**RECUEIL DES AVIS ISSUS DE LA CONSULTATION  
AUPRÈS DES MINISTÈRES ET ORGANISMES**

**Objet:** Parc éolien Saint-Cyprien - 3211-12-185 - Suivi des réponses aux questions et commentaires

Figure 2 : Isocontours de bruit pour les positions retenues

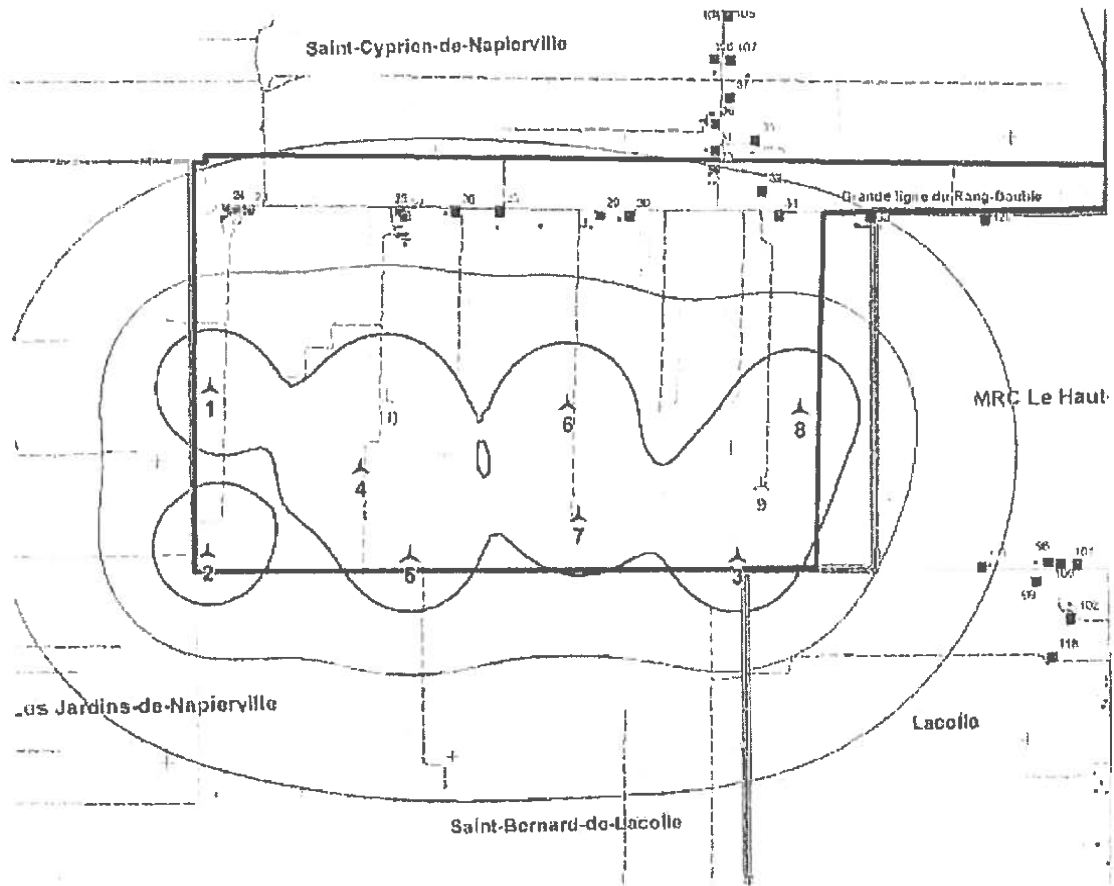
Selon l'initiateur, « certaines questions et commentaires soulevées lors de l'analyse ont nécessité une revue de la configuration » du parc éolien. La figure 2 présentée à l'annexe 1 représente les positions retenues pour chaque éolienne, après modification. Ceci a notamment pour conséquence d'abaisser d'environ 1 dB<sub>A</sub> les émissions sonores estimées aux points sensibles les plus près.

**Figure 2 : Localisation des points de mesure**

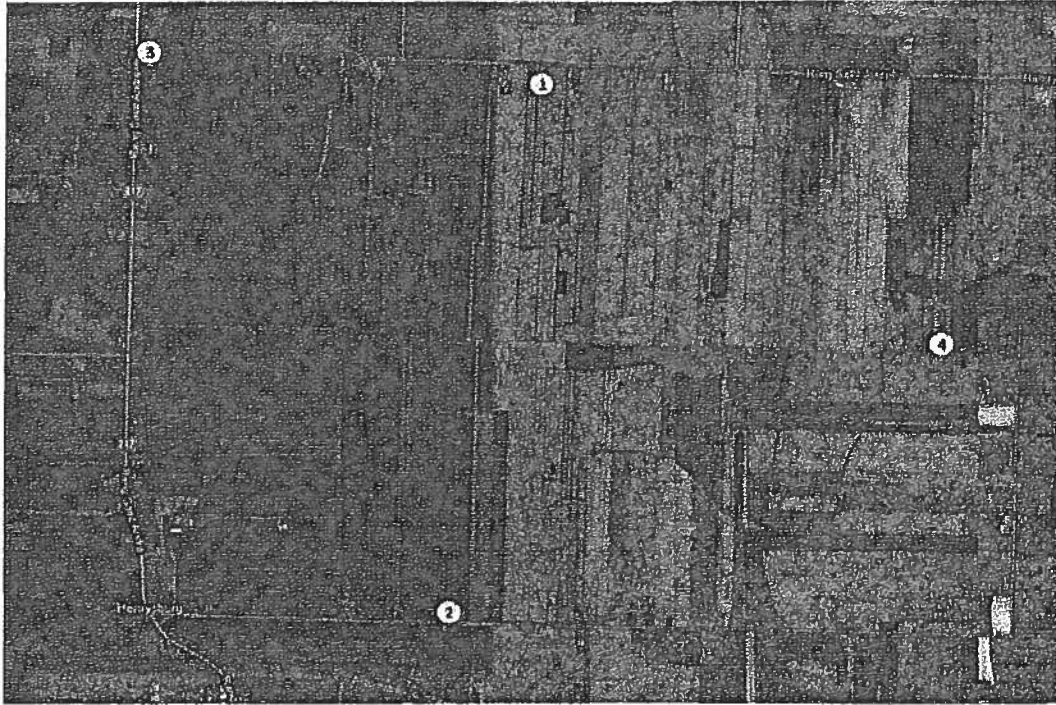
La caractérisation du climat sonore a été réalisée au cours des mois d'octobre et novembre 2011 ainsi qu'en juin et juillet 2012. Un total de quatre points considérés comme sensibles ont été retenus pour cette étude. Trois de ces points de mesure correspondent à l'emplacement d'une résidence. La figure 2, présentée en annexe, montre la localisation des différents points de mesure.
